改善箇所説明図

基準不適合発生箇所
運転席エアバッグ内のインフレーター
(左ハンドル車で図示)

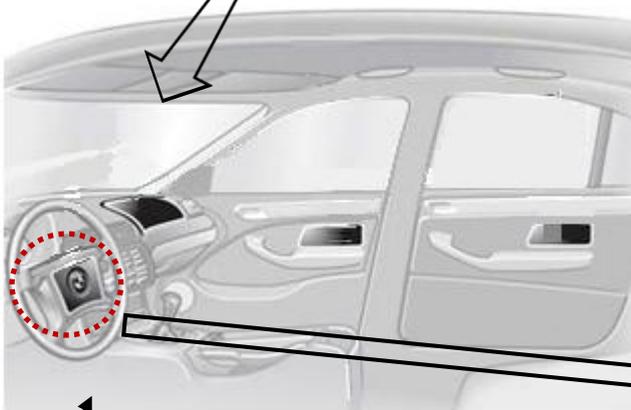
運転席用エアバッグのインフレーター (膨張装置) において、ガス発生剤の吸湿防止が不適切であった場合、高い湿度の環境下で大きな温度変化を繰り返すと、ガス発生剤が劣化することがある。そのため、エアバッグ展開時にインフレーター容器が破損するおそれがある。

運転席用エアバッグユニットを対策品と交換する。

識別：右フロントドア ロアヒンジ取り付けボルトの頭部に白ペイントを塗布する。
